Zonage d'assainissement de la commune de Meures

Implantation d'ouvrages d'assainissement non collectif dans le périmètre de protection
rapprochée A du captage communal

Avis de l'hydrogéologue agréé

AVIS DEFINITIF

Coupe technique du forage de Meures

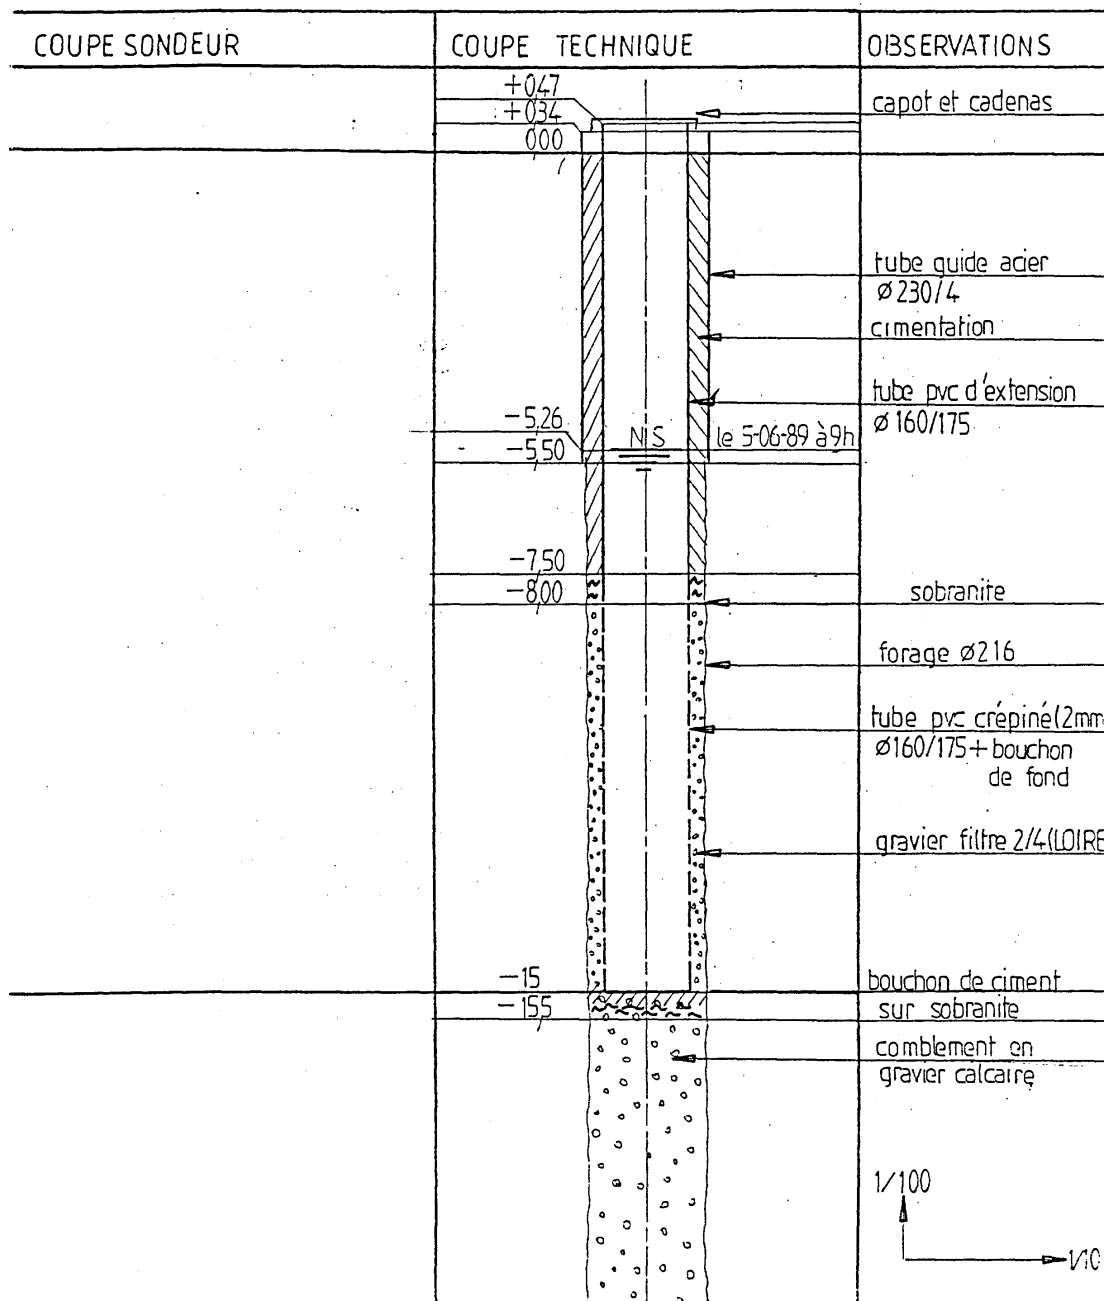
L'aquifère qui alimente le forage de Meures a à priori un fonctionnement fissural et est sous couverture étanche. La circulation supposée lente des eaux dans le sous-sol, et l'absence de relation directe avec la surface assure une certaine protection de la ressource.

Coupe schématique d'une microstation adaptée à la présence d'eau à faible profondeur dans le sous-sol

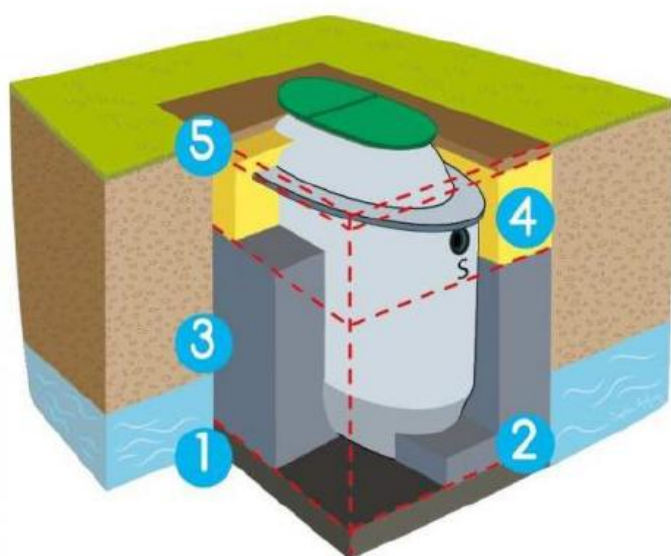
Pour limiter ce risque de fuite, je préconise pour les installations situées en périmètre de protection rapprochée, que ne soient acceptées que des installations adaptées à la présence d'eau à faible profondeur dans le sous-sol. Le béton complémentaire apportera une garantie supplémentaire de protection des eaux souterraines.

Je propose d'ajouter à chaque installation un piézomètre profonde de 3 m maximum, plein et cimenté sur au moins 2 m à partir de la surface (possibilité de positionner cet ouvrage dans le béton de lestage), crépiné en dessous, et muni d'un bouchon étanche. Ce piézomètre permettra de vérifier l'absence de fuite de l'installation associée en cas de pollution du forage. Son bouchon et sa cimentation superficielle sont destinés à protéger les eaux souterraines des pollutions de surface.

La ressource n'est menacée par les futurs ouvrages qu'en cas de fuite (malfaçon ou vieillissement). Pour réduire ce risque, je préconise que les ouvrages retenus dans le périmètre de protection rapprochée soit lestés (installations adaptées à la présence d'eau à faible profondeur), et la possibilité de surveiller l'absence de fuite sous chaque ouvrage grâce à un piézomètre spécifique aménagé lors de la construction de l'ouvrage.
